Der Souverän und die U5

Die IGEB-Stellungnahme im Planfeststellungsverfahren

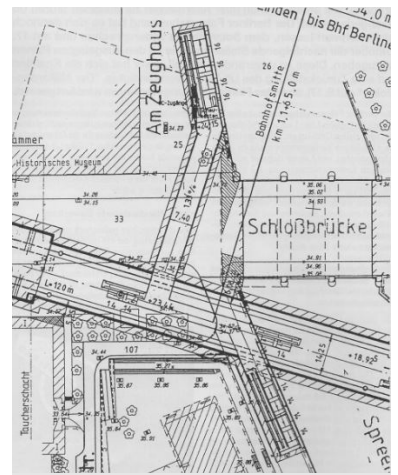
Alles andere als fahrgastgerecht ist der zum Planfeststellungsverfahren ausgelegte Entwurf für die Zugänge zum U-Bf Spreeinsel (siehe Planausschnitt). Die Fahrgäste sollen durch verwinkelte Tunnel in die Nebenstraßen geschickt werden, während die meisten von ihnen zu Zielen auf der Straße Unter den Linden wollen. (Zeichnung: SenBauWohn H IX)

Am U-Bf Spreeinsel wären unbedingt am westlichen Bahnsteigende zusätzliche Zugänge erforderlich, da mit den vorgesehenen Zugängen ausgerechnet die am stärksten frequentierten Einrichtungen im Bahnhofsumfeld (Humboldt-Uni und Staatsoper) nur mit erheblichen Umwegen zu erreichen wären.
